Summary of Comments on Errores e incongruencias e-AIP MGGT AD ORIGINAL.pdf

INSTRUMENT
APPROACH
CHART - ICAO

GUATEMALA CITY/LA AURORA INTL
ILS Y RWY 02
CAT I

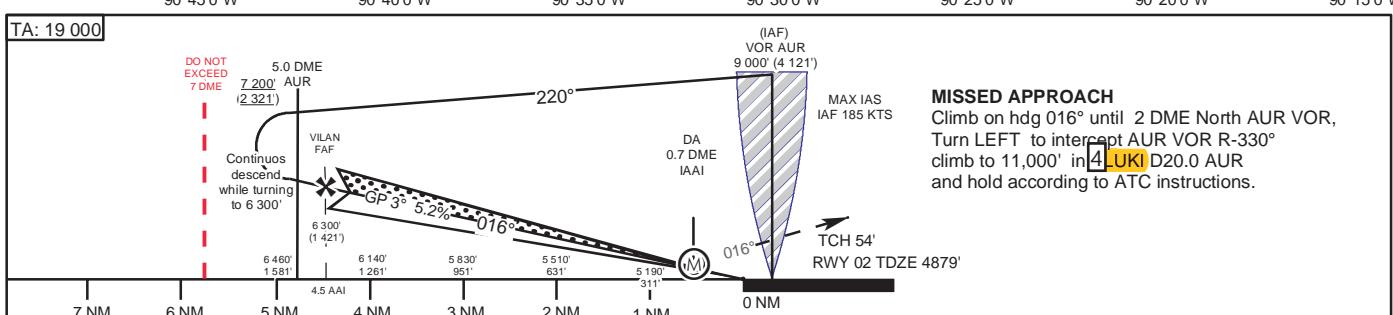
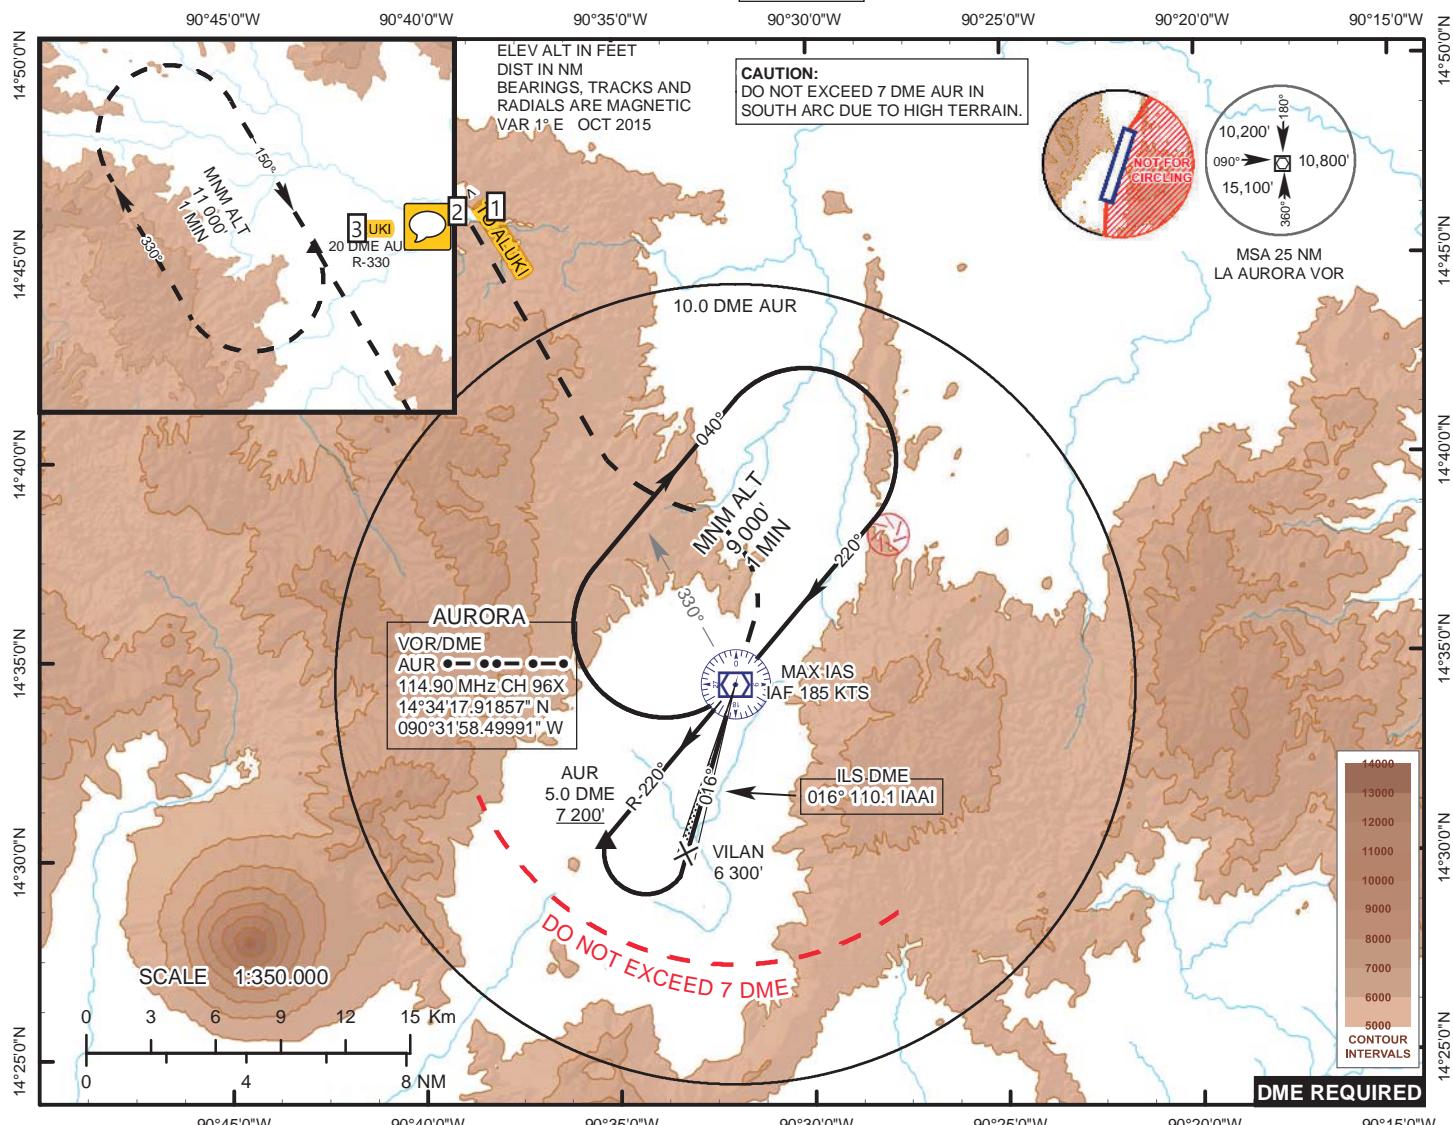
FALTA, Punto de notificación (NO OBLIGATORIO) que es un triangulo sin relleno

EN NUESTRAS CARTAS SE MUESTRA CON EL NÚERO ENCERRADO EN UN RECUADRO

36NM de OMISO HACIA GABEN

Falta codigo morse

ALRES ahora ERDEK

falta (fuera de aerovía)

En la enmienda se muestra como 1:1,000,000

GUATEMALA CITY/LA AURORA INTL
ILS Z RWY 02
CAT I

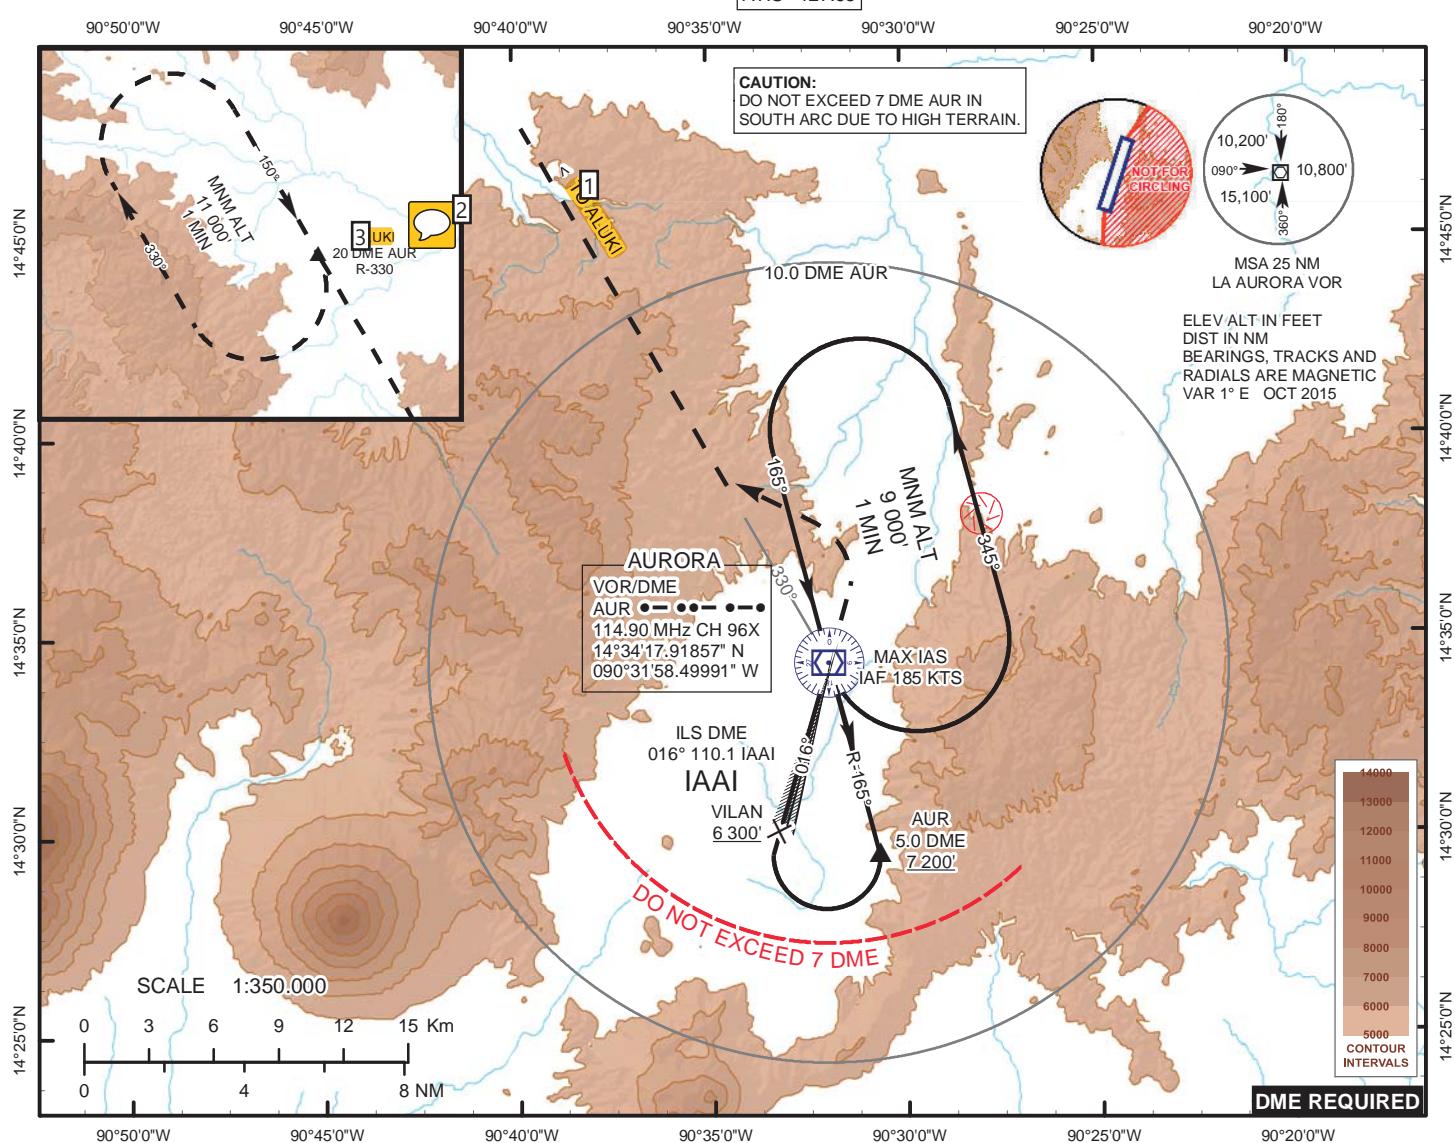
BOPAS entra en vigencia 27ABR17

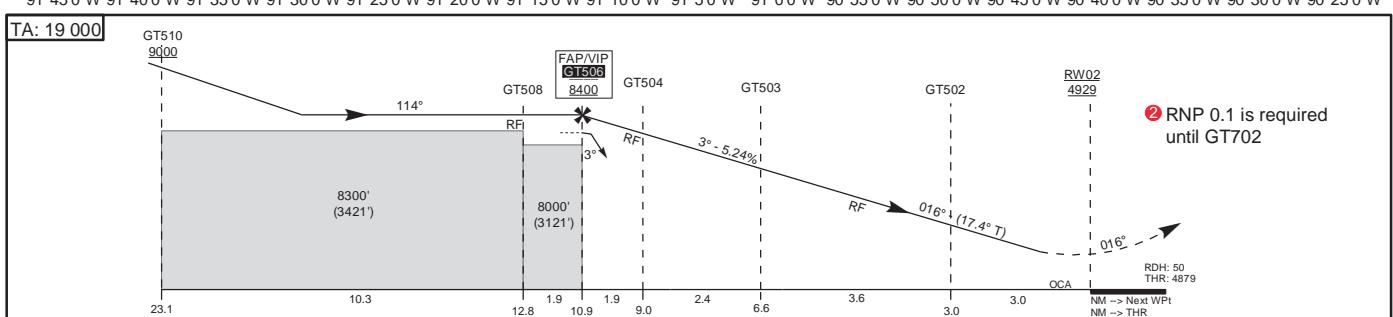
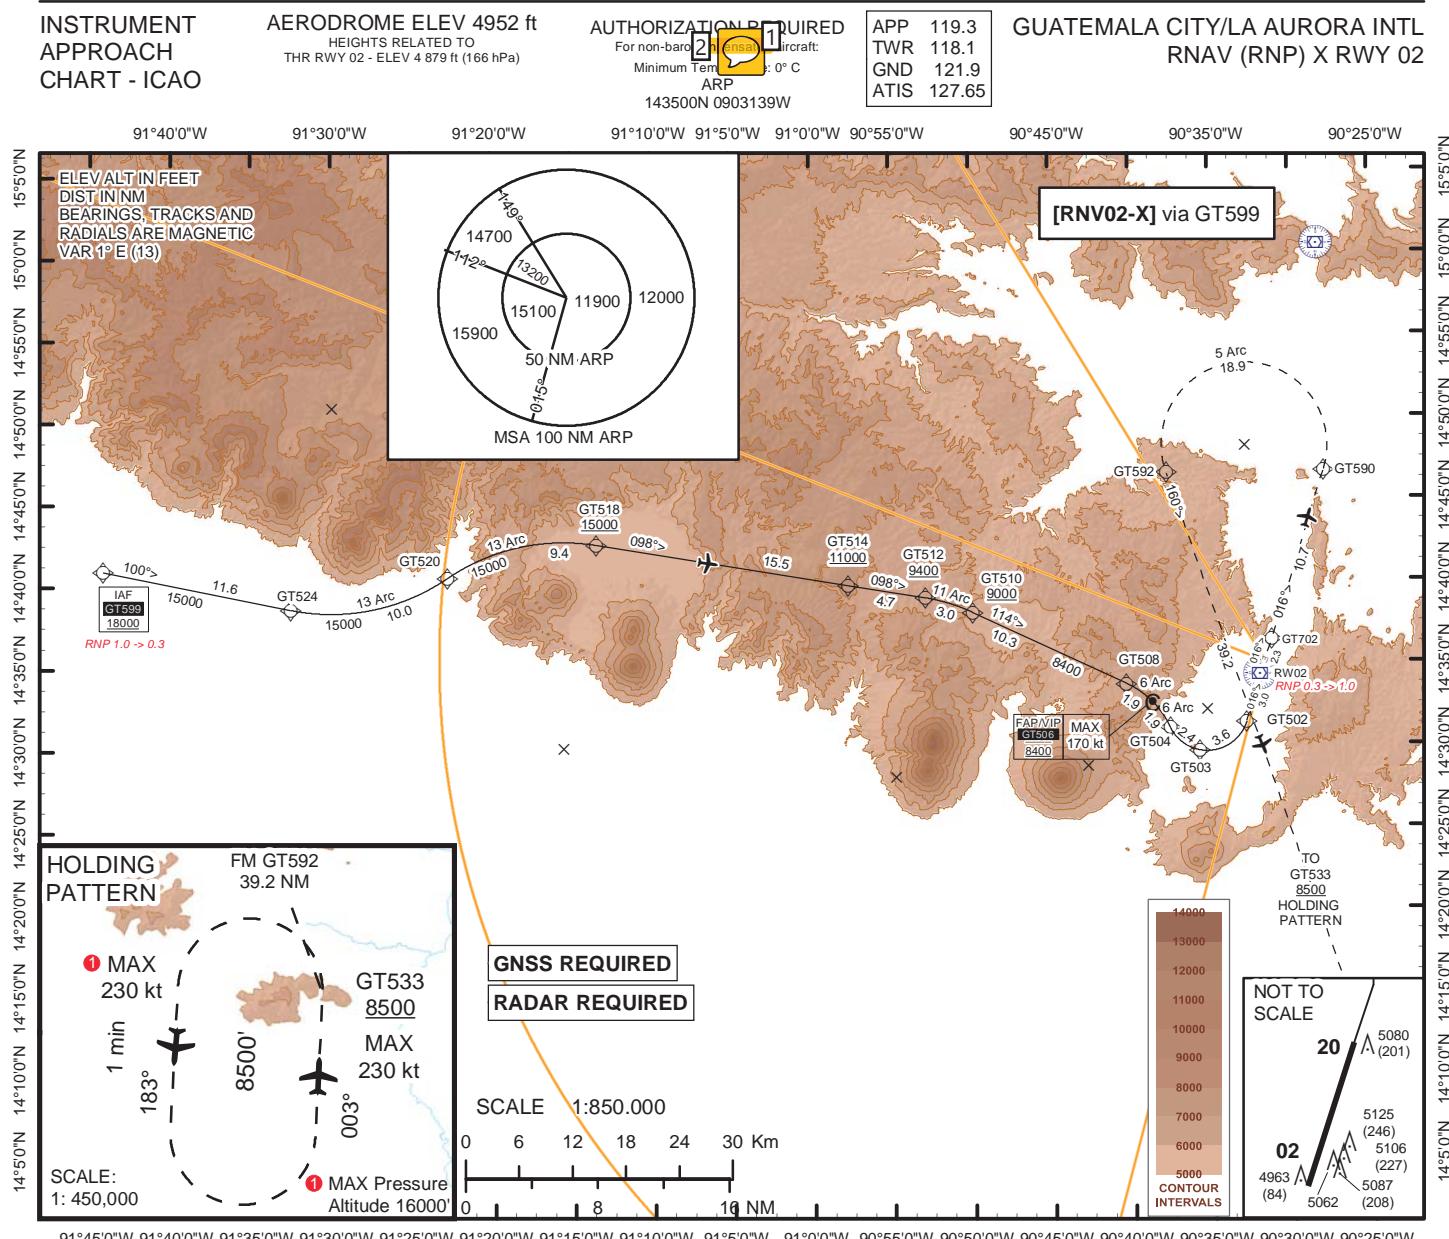
Author: LUIS MONTUFAR Subject: Nota adhesiva Date: 26/04/2017 11:37:03 a. m.
cambia el 27abr17 a BOPAS

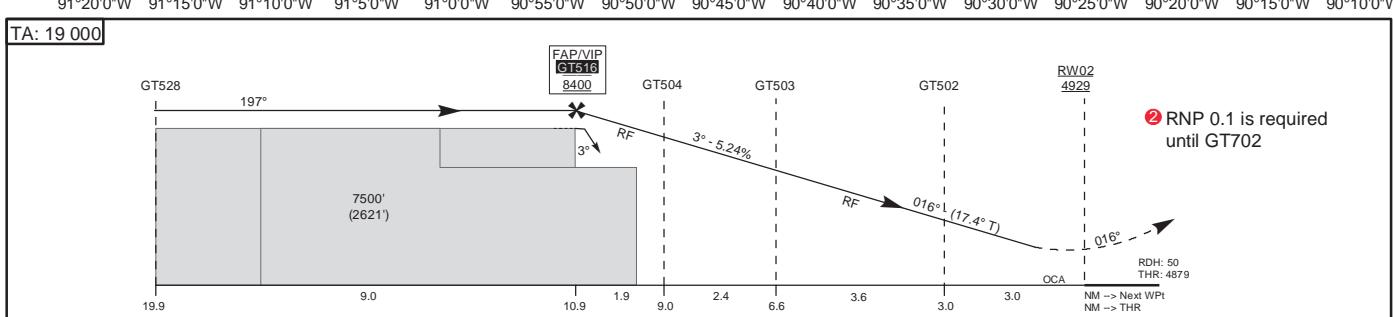
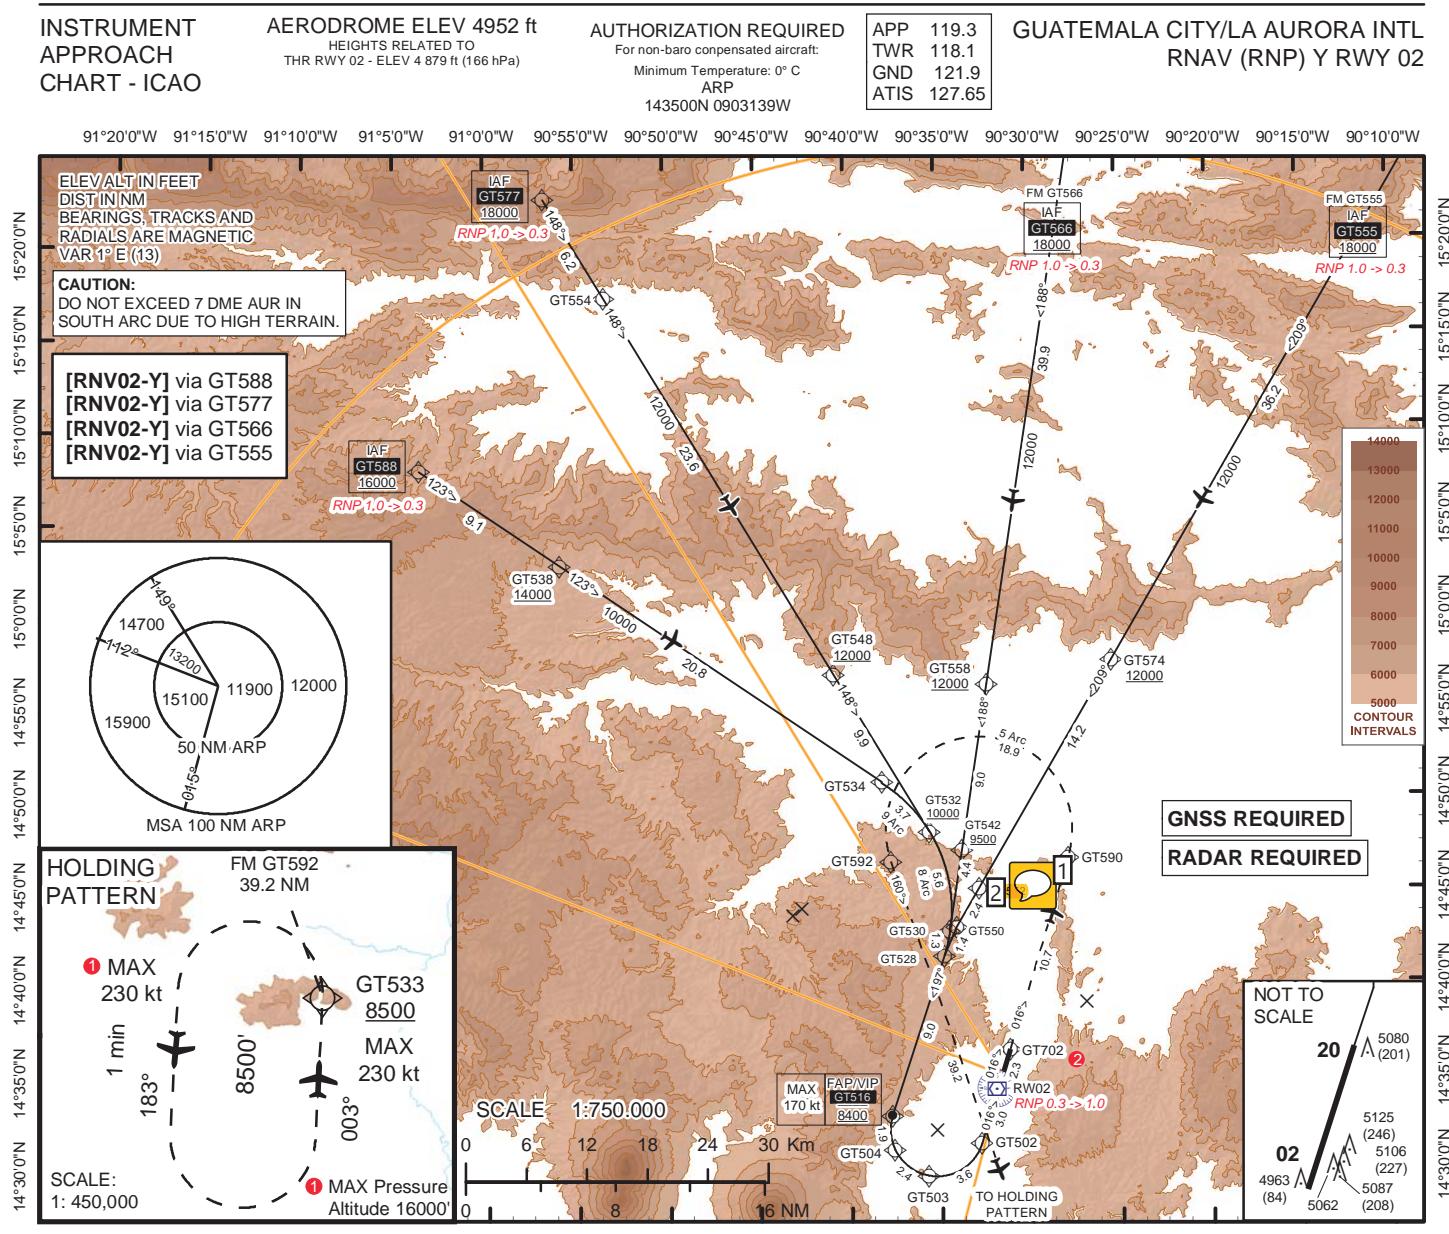
Number: 1 Author: LUIS MONTUFAR Subject: Nota adhesiva Date: 26/04/2017 12:26:32 p. m.
compensated

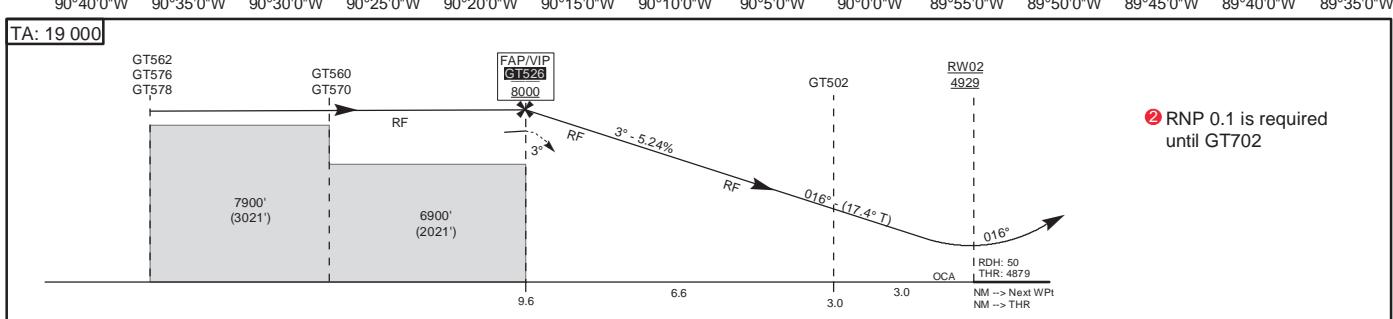
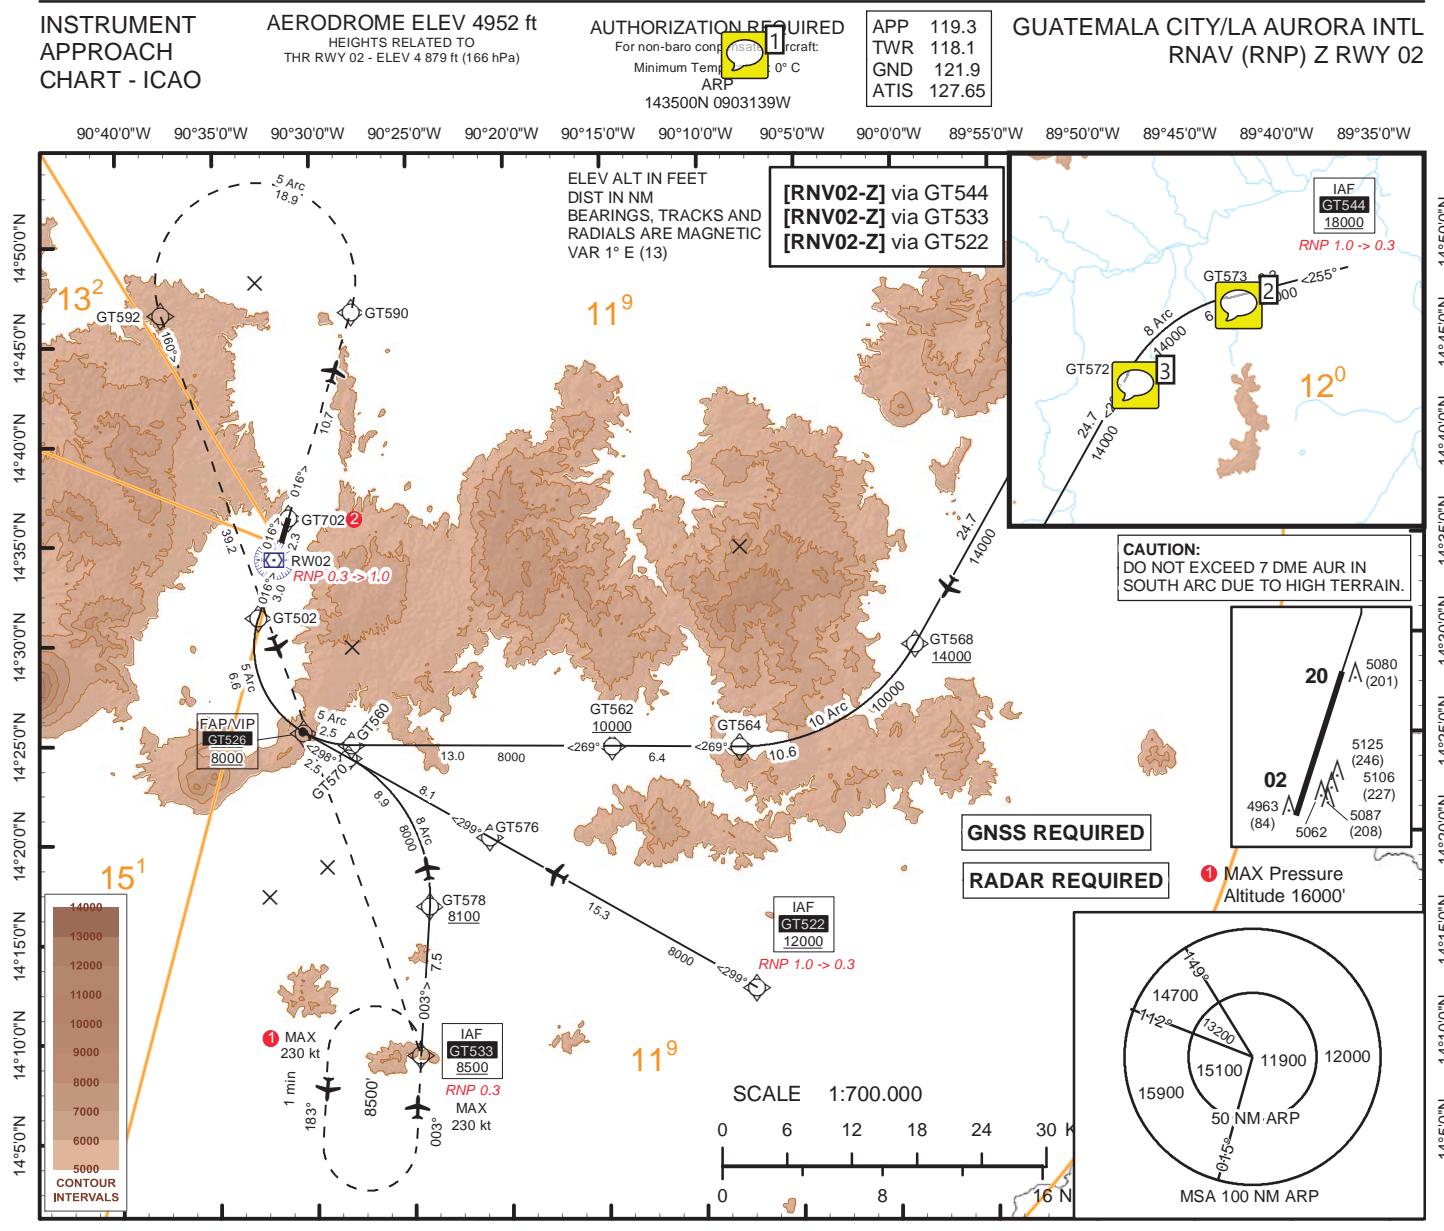
Number: 1 Author: LUIS MONTUFAR Subject: Nota adhesiva Date: 26/04/2017 12:48:55 p. m.
GT552 DEBE indicar que es por arriba de 9500
